Krycí list změny

III/00811 Chvatěruby, rekonstrukce mostu ev. č. 00811-2

SO 102 - Dopravní opatření**SO 201 - Oprava mostu přes trať ČD****102 / 1****201 / 1**

ZAPIS
o projednání ocenění soupisu prací a ceny stavebního objektu/provozního souboru
pro změnu stavby (ZBV) č.: 1

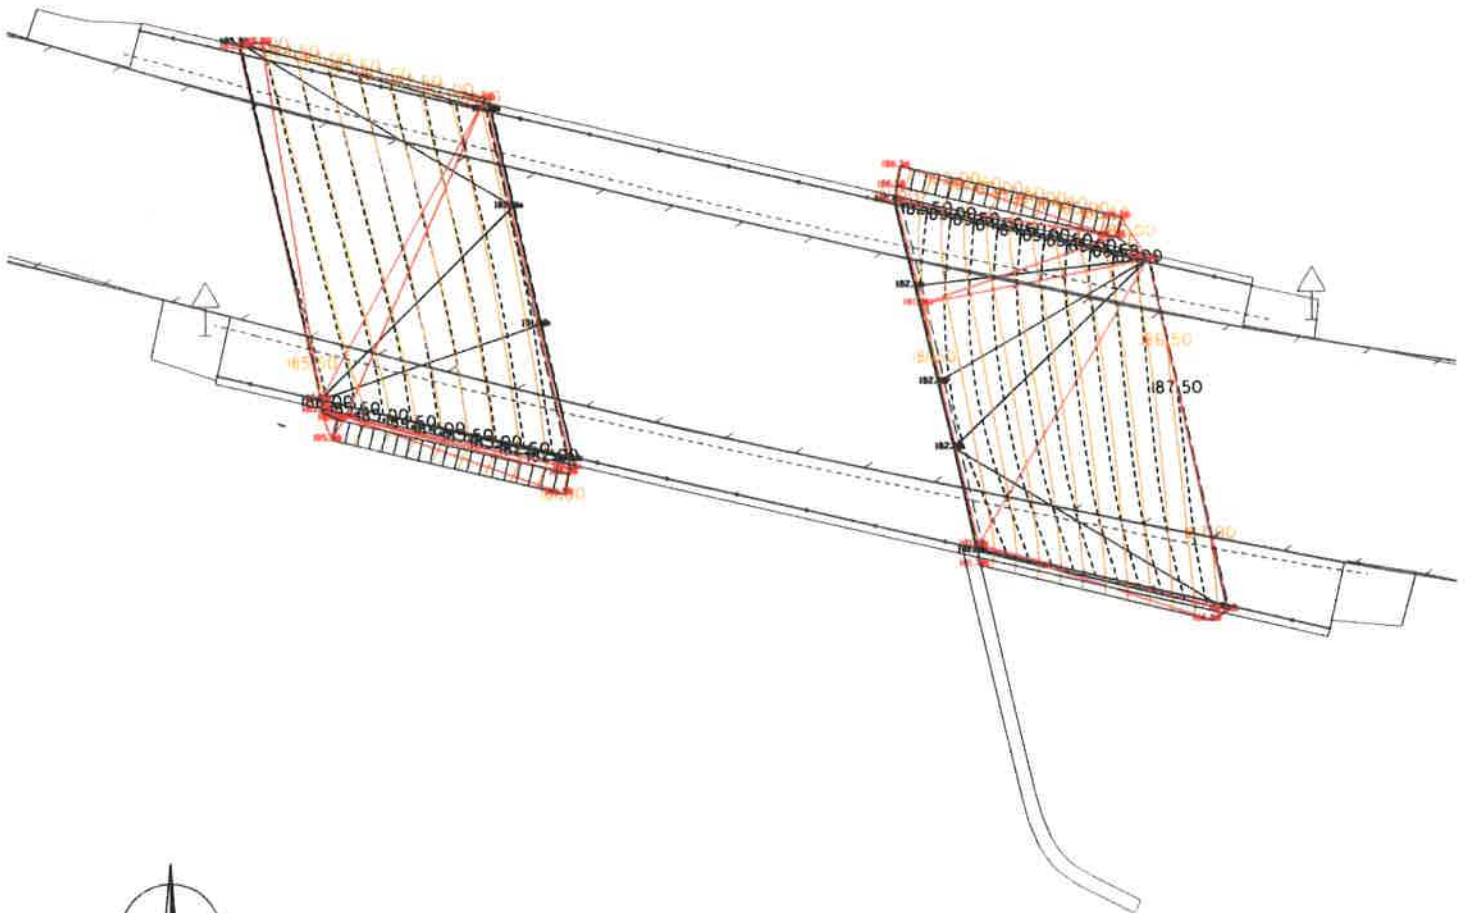
PŘEHLED VÍCEPRACÍ		Počet příloh:
Stavba: (název a evidenční číslo stavby) III/00811 Chvatěruby, rekonstrukce mostu ev. č. 00811-2	SO/PS: (číslo a název) SO 201 - Oprava mostu přes trať ČD	
Název změny: ODKOPÁVKY A PROKOPÁVKY OBECNÉ TR. I, ODVOZ DO 20KM čištění zářezů a násypů od násosů, úprava svahu před opěrami		Kategorie ^{*)} B
Podrobný technický popis změny / úpravy: Odtěžení zeminy ze svahů v krajních polích mostu: Změna spočívá v navýšení kubatury odtěžené zeminy ze svahů v krajních polích mostu před opěrami. V rámci opravy mostu měl být tento prostor opevněn dlažbou z lomového kamene do betonového lože. Po geodetickém zaměření stávajícího stavu bylo zjištěno, že terén se nachází výše než uvažuje zadávací dokumentace (PDPS). Aby bylo možné provést opevnění svahů bylo nutné přebytečný materiál odtěžit (viz. příloha fotodokumentace foto č. 3 a 4).		
Zdůvodnění změny / úpravy: Důvodem je nutnost odtěžení zeminy ze svahů v krajních polích mostu a odvozu na skládku: V zadávací dokumentaci (PDPS) bylo uvažováno s určitou výškou svahů v krajních polích mostu. Vzhledem ke konstrukci krajních opěr mostu, které byly tvořeny úložným prahem na pilířích bez závěrné zdi, docházelo k prosypávání materiálu zemního tělesa komunikace přes opěru do prostoru před krajní opěry. Vnitřní podpěry jsou plnostěnné, tím pádem se materiál hromadil pouze na svazích v krajních polích mostu (viz. příloha fotodokumentace foto č. 1 a 2). Objem zeminy ze svahů v krajních polích mostu je podle geodetického zaměření před a po odtěžení 160,2 m ³ , což je o 79,2 m ³ více.

Dokladováno přílohou: - Fotodokumentace foto č.1, 2 a 3, 4 - Geodetické zaměření 27.6.2016		
Položky soupisu prací, které změna/úprava ovlivní: SO 201, pol.č. 12		
Cenový dopad změny/úpravy v rámci objektu:		38 887,20 Kč vícepráce
Cenové ovlivnění sousedních objektů		
Poznámky :

NAKRES TRHLIN CHVATEŘUBY
NA PODPĚRAČH MOSTU

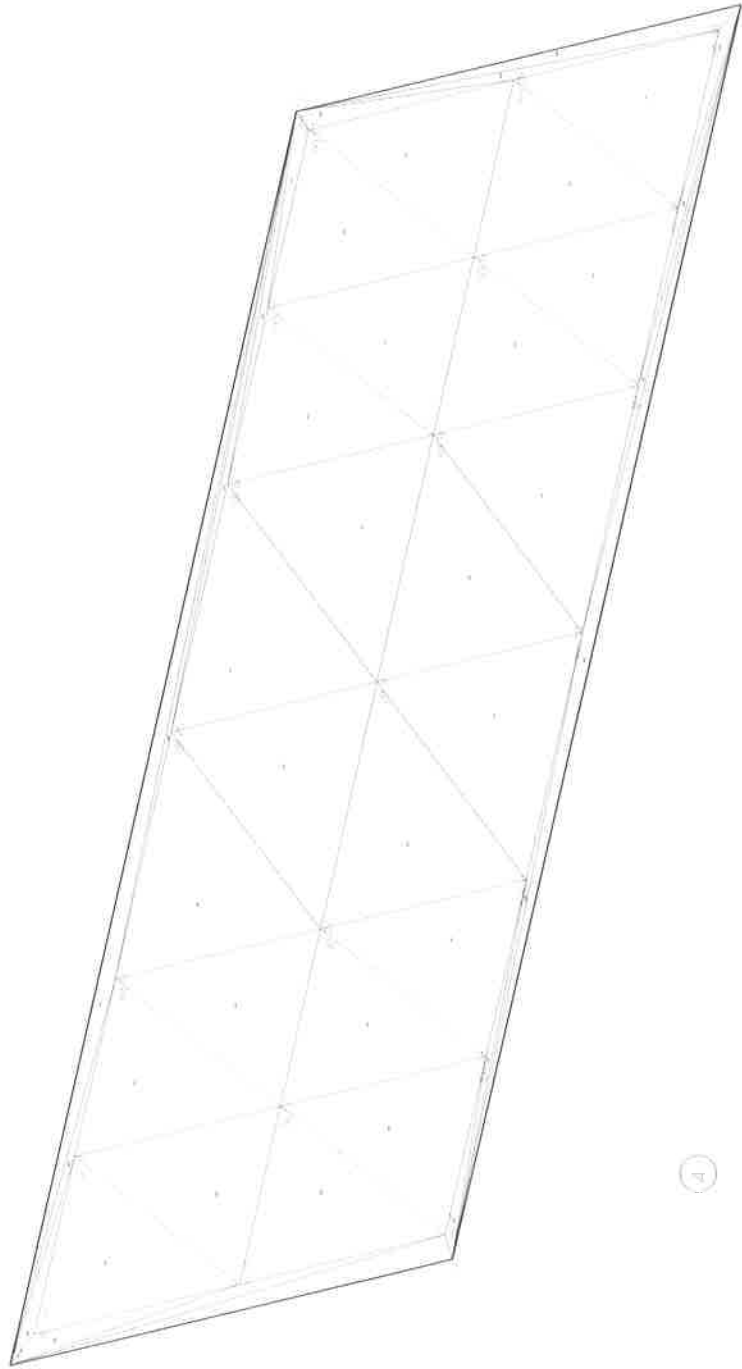
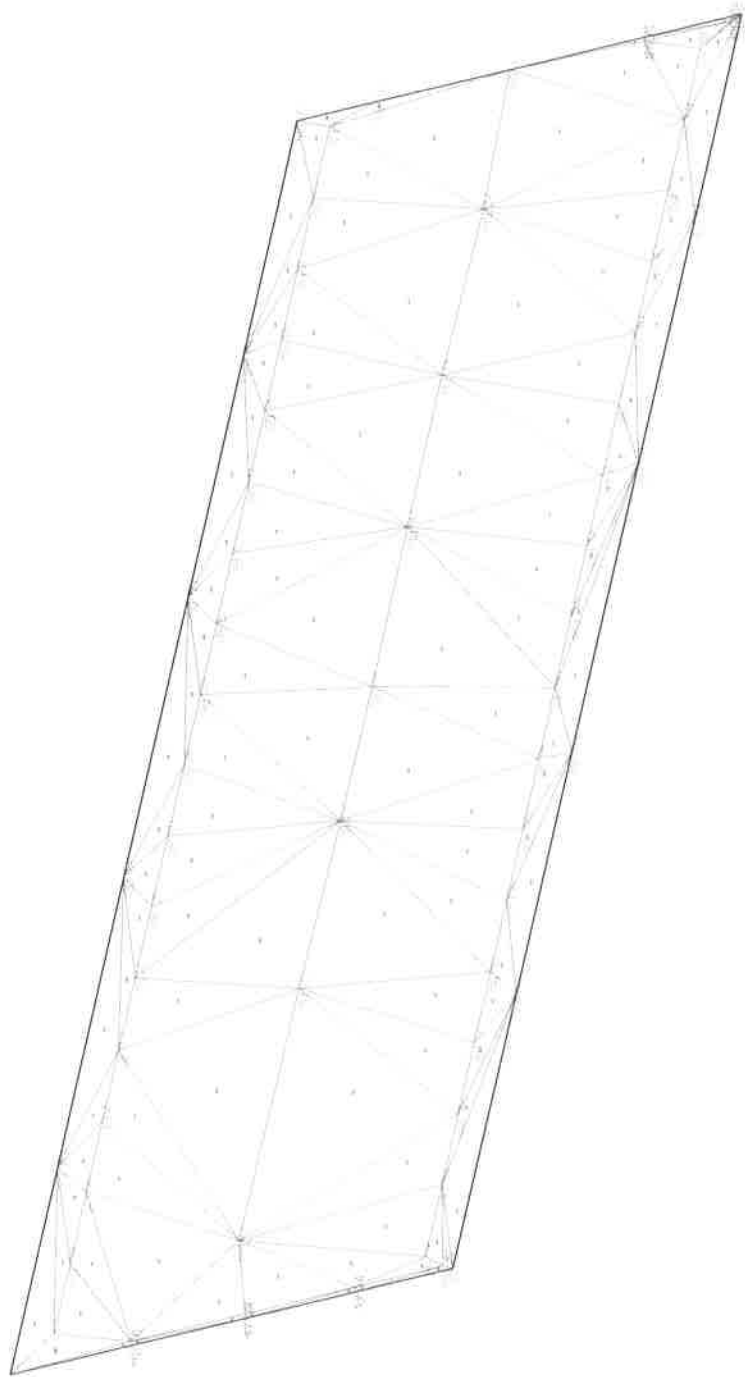
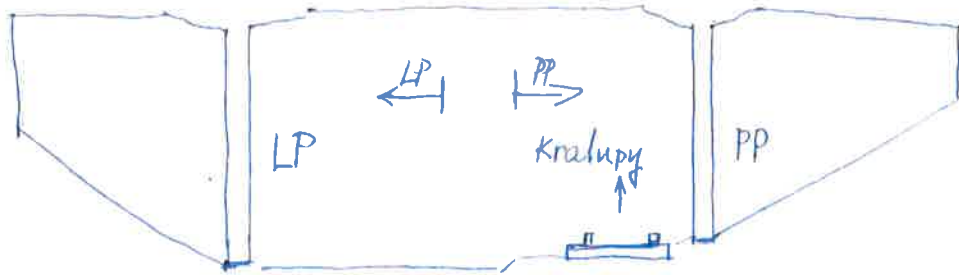
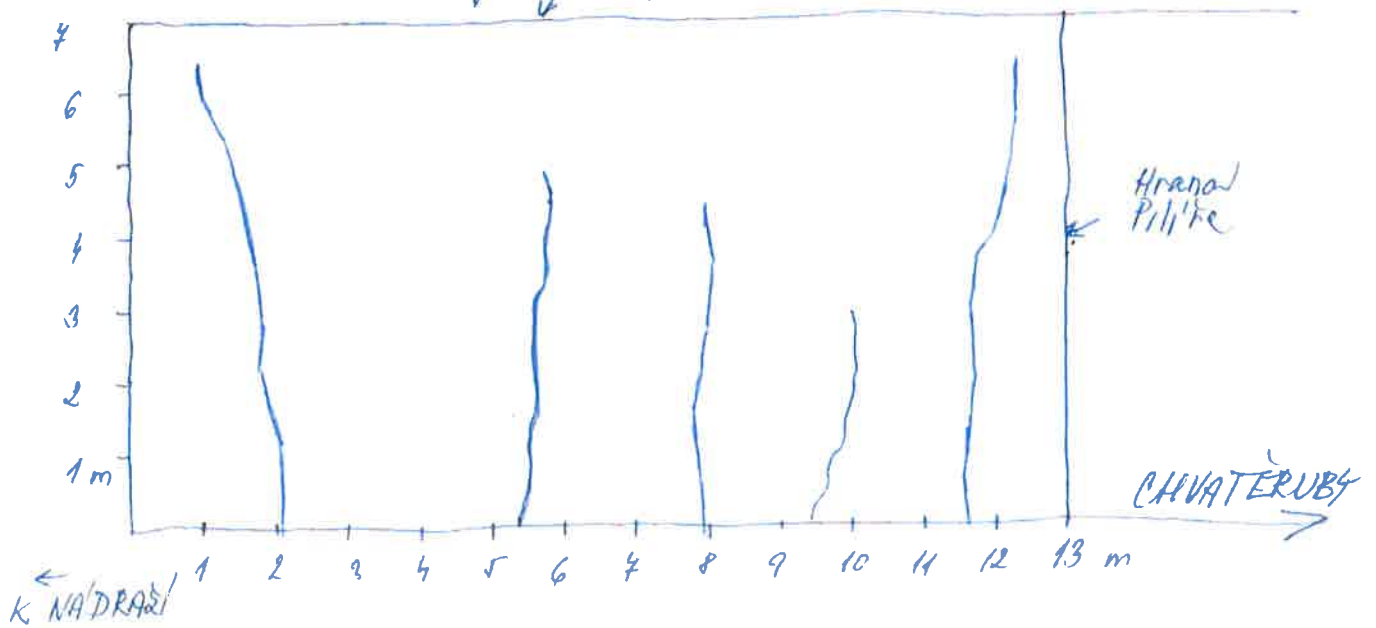
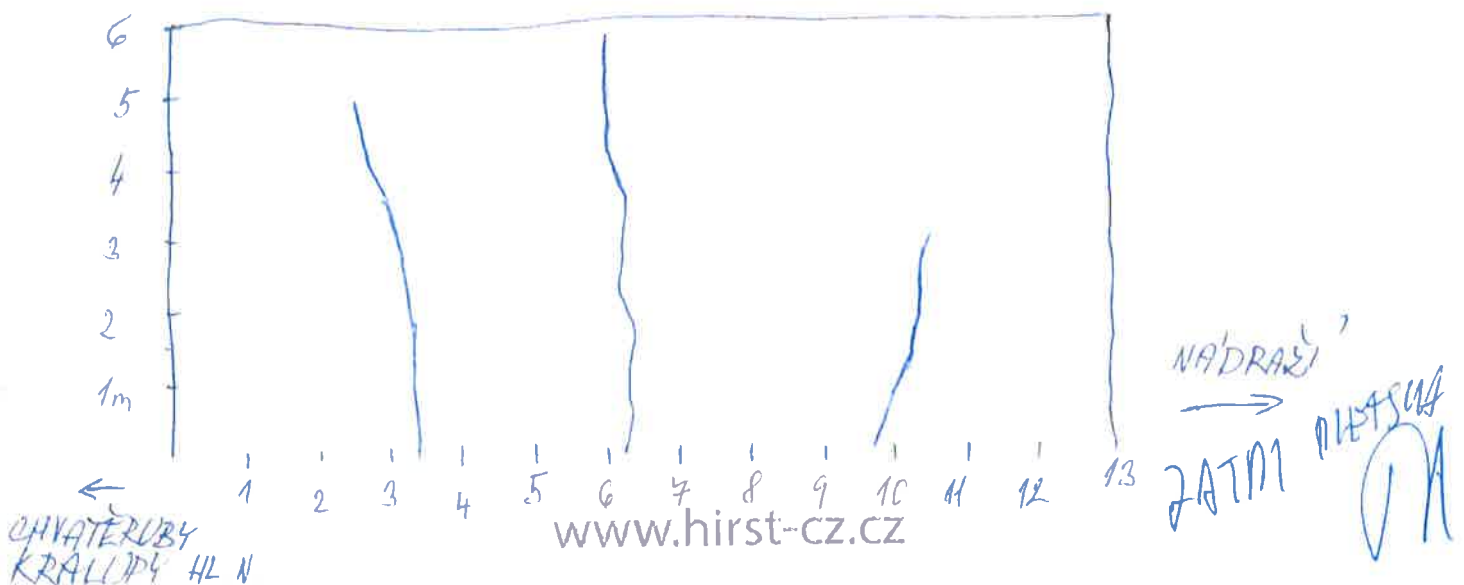
L) 11. Nová položka - injektáž trhlin pilířů. Důvodem je nález trhlin po otryskání pilířů (SO 201). VÍCEPRÁCE

PŘEHLED VÍCEPRACÍ		Počet příloh:
Stavba: (název a evidenční číslo stavby) III/00811 Chvatěruby, rekonstrukce mostu ev. č. 00811-2		SO/PS: (číslo a název) SO 201 - Oprava mostu přes trať ČD
Název změny: INJEKTÁŽ TRHLIN SILOVĚ SPOJUJÍCÍ injektáž trhlin - pilíře		Kategorie *) D
Podrobný technický popis změny / úpravy: Nová položka - injektáž trhlin pilířů: Změna spočívá v přidání nové položky do rozpočtu. Jedná se o injektáž thlin, které byly objeveny po otryskání pilířů tlakovou vodou.		
Zdůvodnění změny / úpravy: Důvodem je nález trhlin po otryskání pilířů: Po otryskání pilířů tlakovou vodou byly objeveny výrazné trhliny, rozsah byl zdokumentován a bylo rozhodnuto o jejich zainjektování. Délka injetovaných trhlin byla 39,6 m (viz. příloha 18 VP č. 11 (Zákres thlin pilířů)).		
Položky soupisu prací, které změna/úprava ovlivní: SO 201, pol.č. N1		
Dokladováno přílohou: - <i>zákres trhlin pilířů</i> - <i>Zápis ze SD ze dne 17.3.2016</i>
